**PROJET DE RESTRUCTURATION DE LA FRICHE  
INDUSTRIELLE DARBO A LINXE (40) - PROJET DE PARC  
PHOTOVOLTAÏQUE AU SOL**

**ÉTUDE D'IMPACT**

**Mémoire en réponse à l'Avis de la Mission Régionale d'Autorité  
environnementale Nouvelle Aquitaine**

**n°2024APNA43 en date du 21 février 2024**

## I. 2. ME02 : Evitement de l'habitat du Fadet des laïches et de l'Engoulevent d'Europe

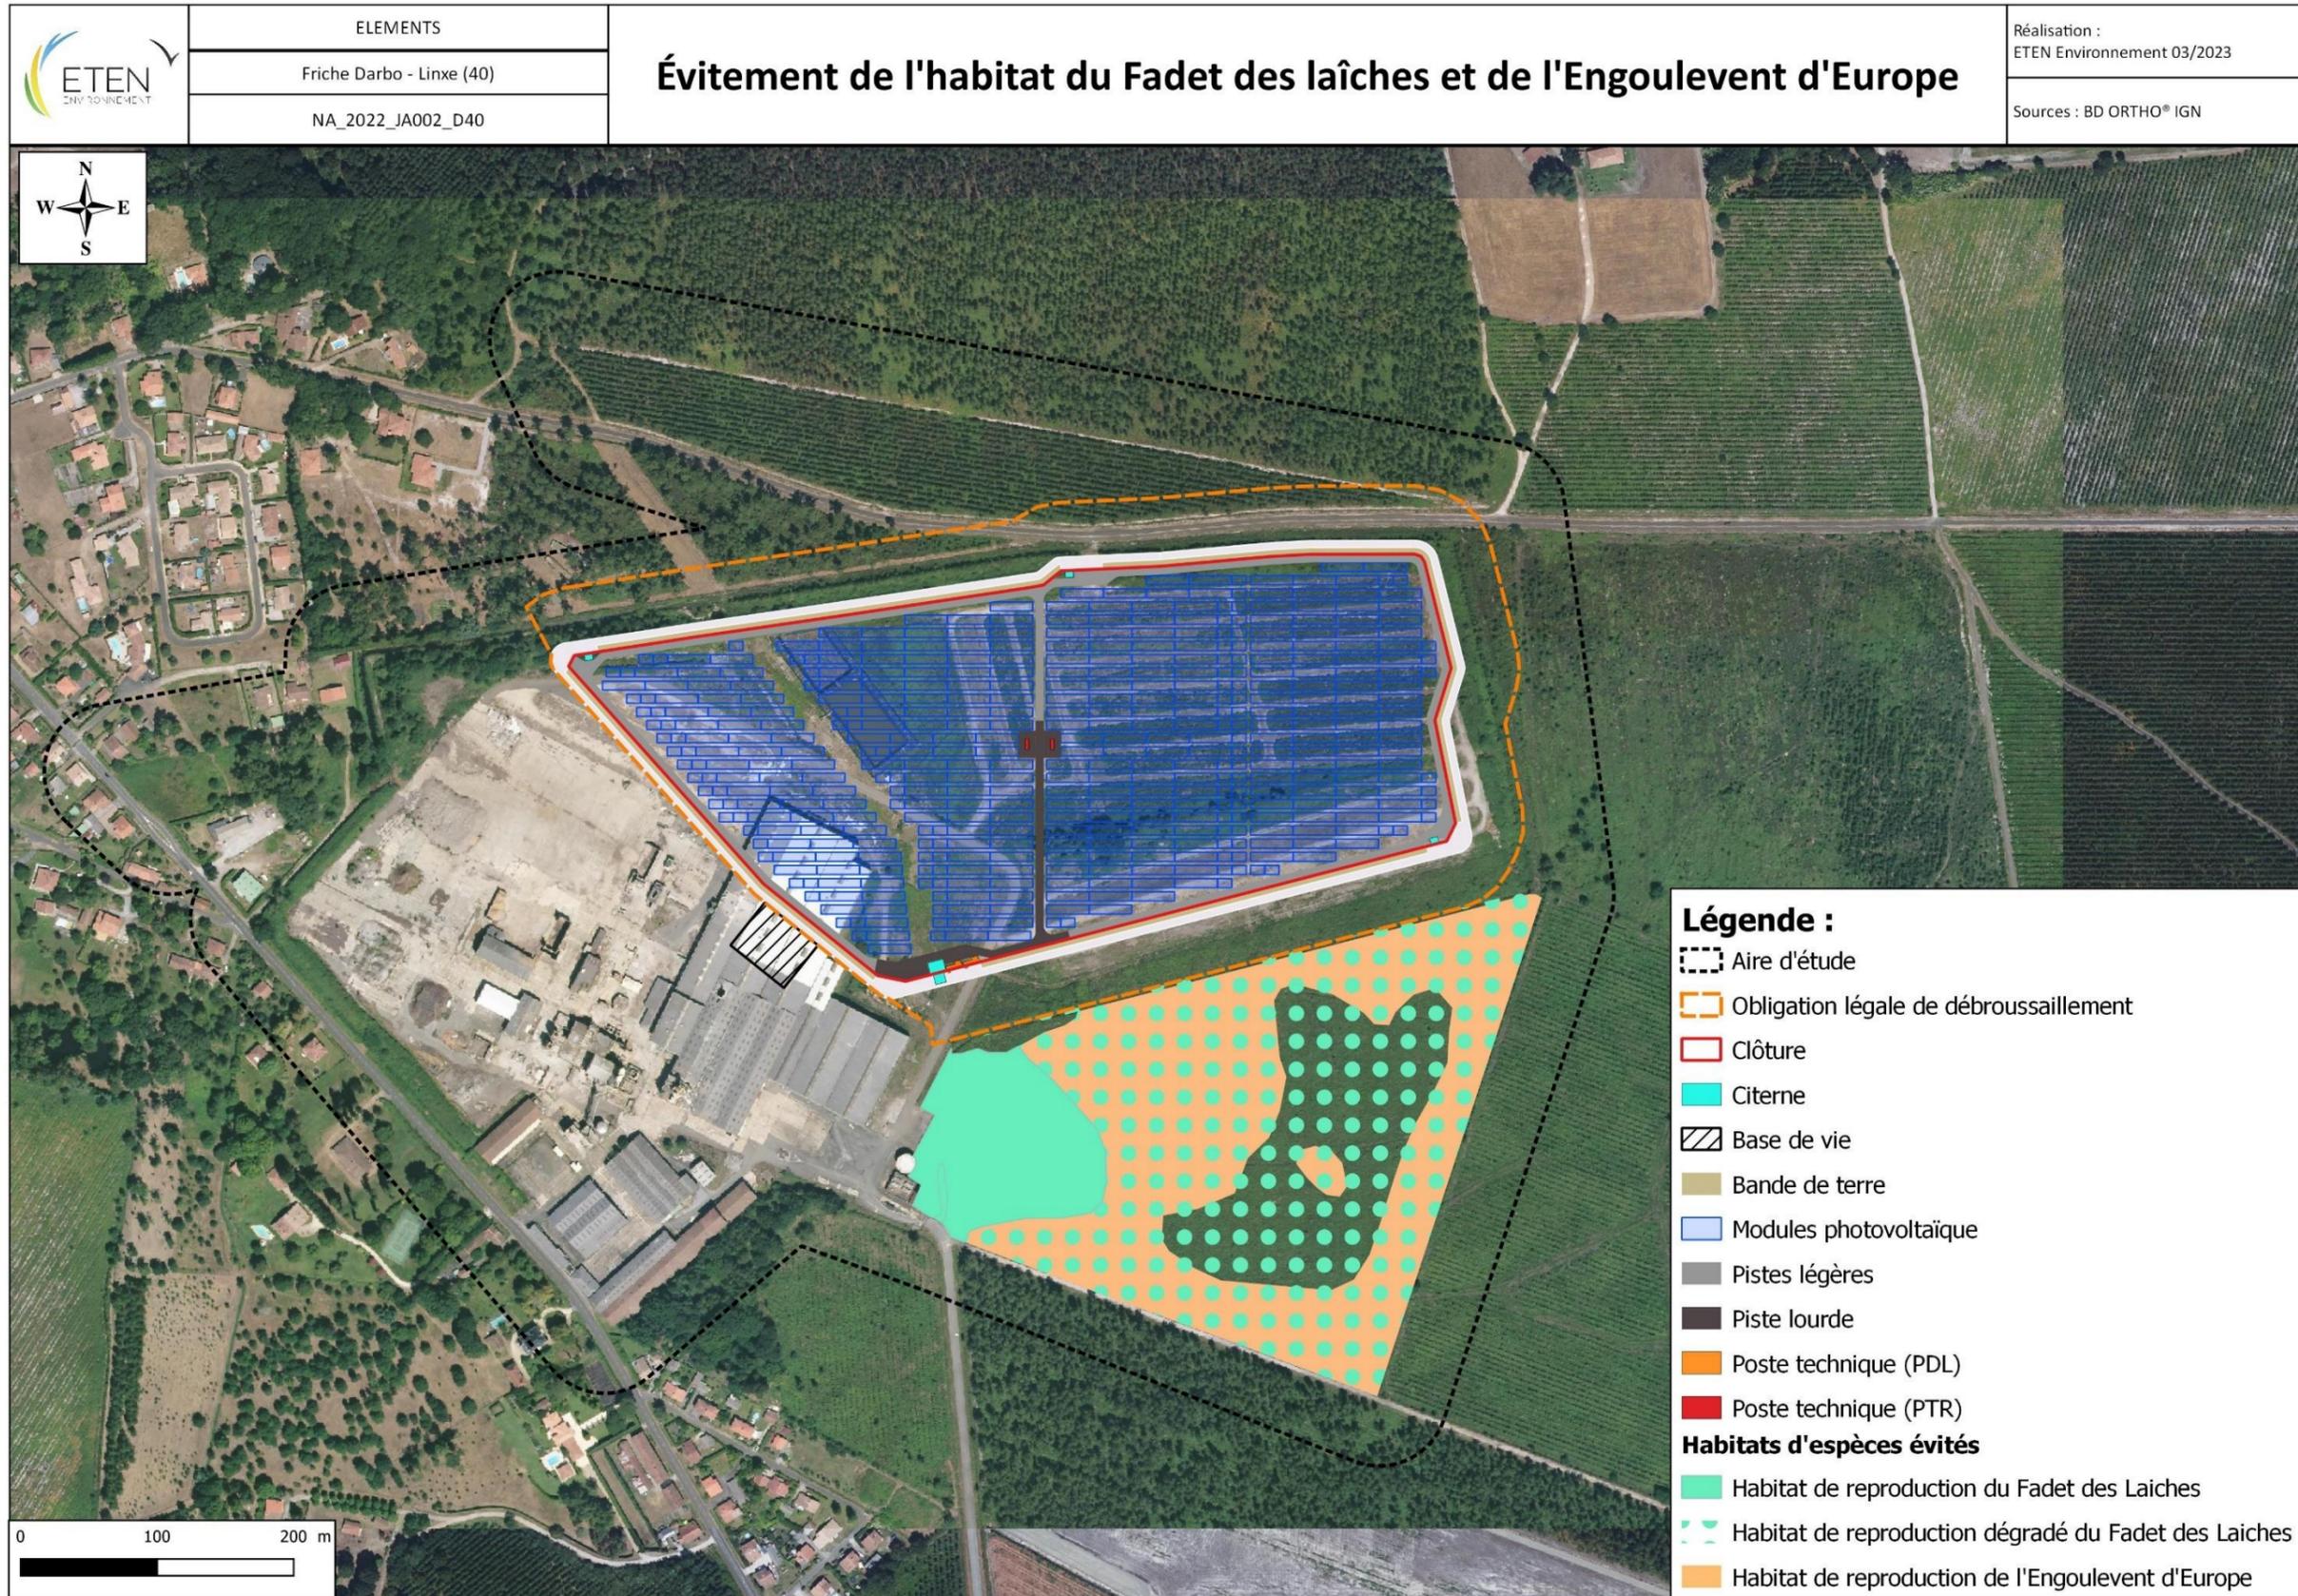
**naturels.** Aucune incidence n'est qualifiée pour le fadet des laïches considérant que les Landes à molinie sont évitées par le projet. Pourtant, des panneaux recouvreront ces habitats localisés au sud du site. **La MRAe demande au porteur de projet de justifier l'affirmation d'absence d'impact du projet sur la molinie et le fadet des laïches.**

Les habitats de reproduction favorables au Fadet des laïches sont bien évités dans le cadre du projet.

La cartographie page suivante (issue de la ME02) montre bien l'évitement et le fait que le Plan de masse n'intersecte pas les habitats du Fadet des Laïches situés au sud. Les habitats du Fadet des Laïches sont en dehors de l'emprise clôturée, et de l'emprise des OLD. L'évitement est donc total.

COUPE STRUCTURE

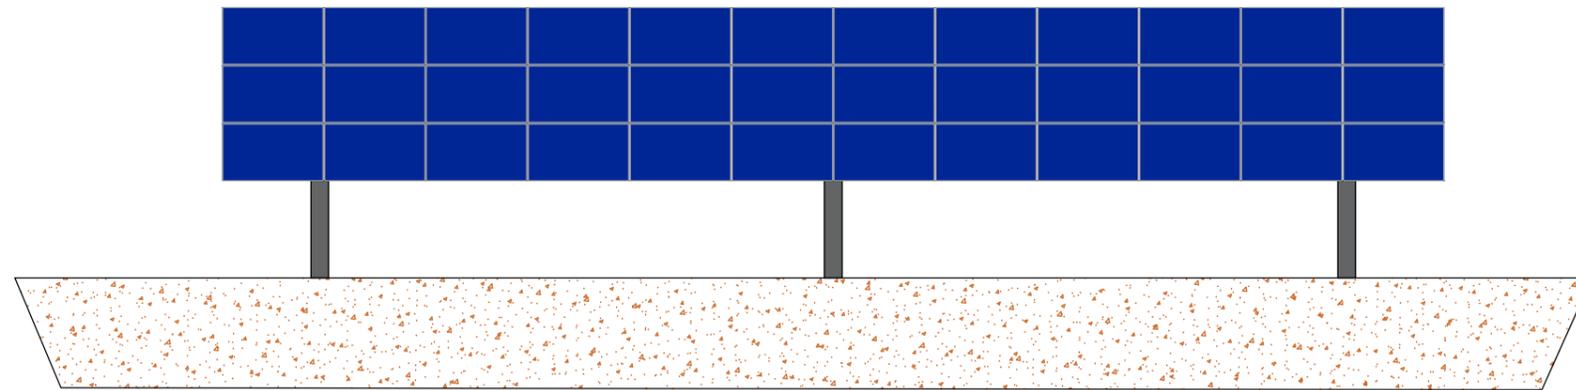
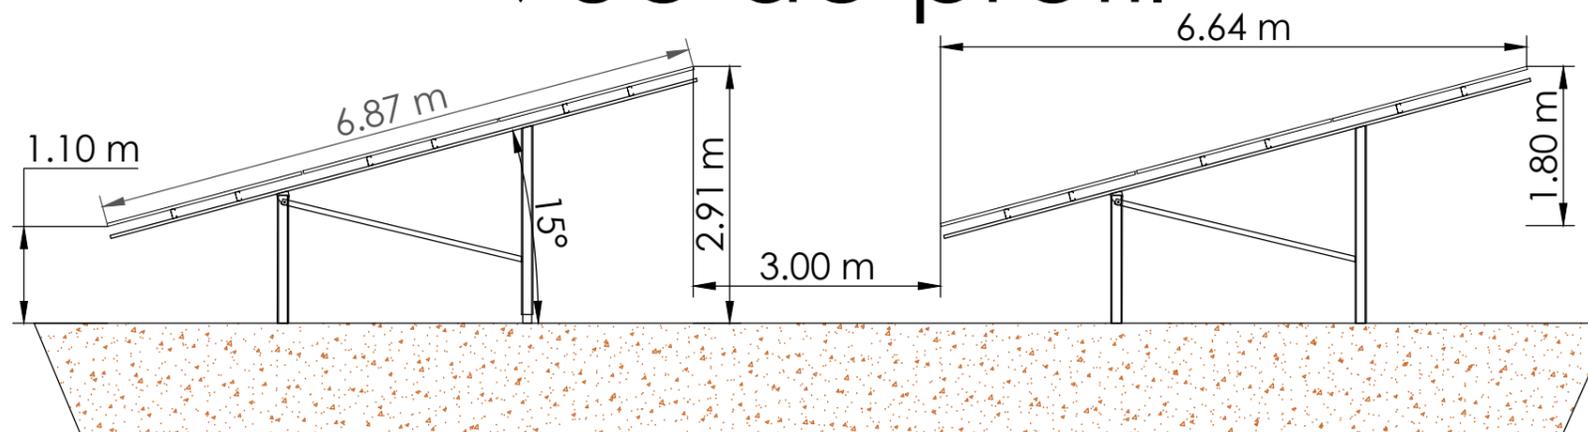
En l'occurrence, le présent projet s'implante en partie sur des espaces naturels consommant environ 4 ha de zone naturelle. La MRAe rappelle que les contours des projets photovoltaïques doivent s'adapter aux enjeux identifiés sur les terrains, et s'inscrire prioritairement dans une démarche d'évitement. Au regard des impacts résiduels sur les habitats et les espèces et aux dispositifs de compensation qui en découlent, l'aménagement retenu mériterait des adaptations pour une meilleure prise en compte de l'environnement. **La MRAe recommande de mieux justifier le projet au regard des orientations définies par ces politiques publiques d'aménagement du territoire eu égard aux 4 ha de zone naturelle impactée ainsi que des enjeux biodiversité et zones humides forts identifiés.**

Tout d'abord, afin de répondre aux caractéristiques techniques présentées pour l'exemption du calcul de consommation d'espaces NAF au sens de la loi ZAN, les panneaux seront relevés de 10 cm selon la coupe de structures ci-dessous (mise à jour de la PC3.1). Ainsi, le projet répond à l'ensemble des caractéristiques techniques nécessaires pour être exempté du décompte de consommation d'espaces naturels, agricoles et forestiers au sens de la loi Climat-Résilience (cf. [Arrêté du 29 décembre 2023](#)) Cette modification n'entraîne pas de réhausse des incidences du projet dans la mesure où la modification apportée est mineure. Les 2 volets qui seront légèrement impactés par cette modification sont les volets paysager et naturels.
